Fietseling Oostende

Melding fietspad Taboralaan afbakening veiligheidszone

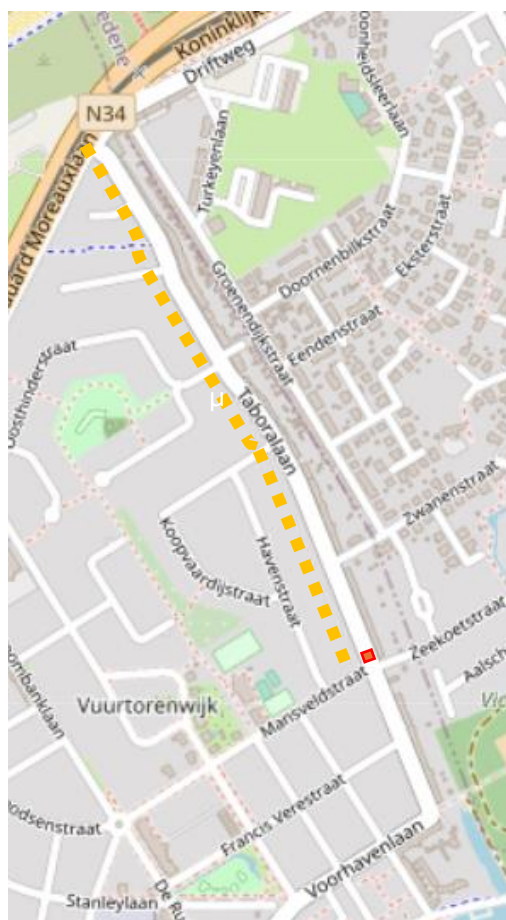
We stellen vast dat de witte volle lijn die de veiligheidszone afbakt langs het fietspad van de Taboralaan niet werd herschilderd.

Het is al een te smal dubbelrichtingsfietspad en sommige auto's of bestelwagens parkeren zich vlak naast het fietspad. Het dubbelrichtingsfietspad is amper 2 meter breed en de vroegere veiligheidszone (50 cm) voor openslaande deuren is verdwenen. Dit komt dan overeen met de oude situatie van het fietspad die toen smaller was.

Werkgroep Fietseling Oostende vraagt om de lijn die de veiligheidszone afbakt te herschilderen.

De lijnen op de parkeerstroken zijn zo goed als verdwenen!

Bedankt om dit te melden.

Cel Mobiliteit heeft uw melding onderzocht. Zij nemen het nazicht van de belijning op in de planning.
